Vorlage Nr.: 2-BV/098/2019-1  
Status: öffentlich  
Geschäftsbereich: Bauverwaltung  
Datum: 06.05.2020  
Verfasser: Meinhardt Felix

### **Antrag auf Errichtung einer Wohnanlage in der Jahnstr. 6, Fl.Nr. 1482; hier: weitere Planvarianten**

# Visualisierungen

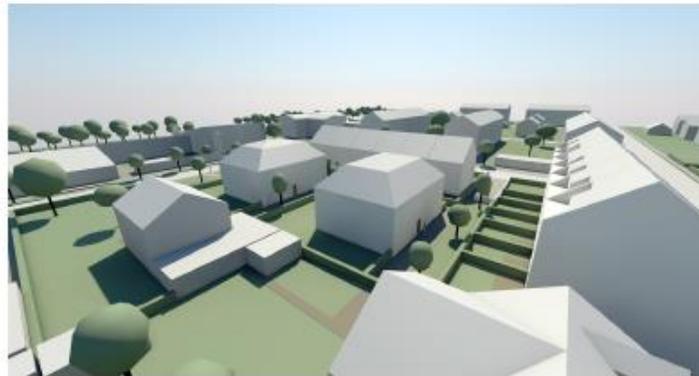
Somit stellt die Variante V2 (im Anhang) den einzigen, erträglichen Kompromiss für die direkt angrenzenden Nachbarn dar, da hier der Abstand von 5m eingehalten wurde.

Zu hinterfragen ist dennoch, warum eine Überschreitung der GFZ um 12%, mitten im alten Ortskern von Garching-Hochbrück unbedingt sein muss.
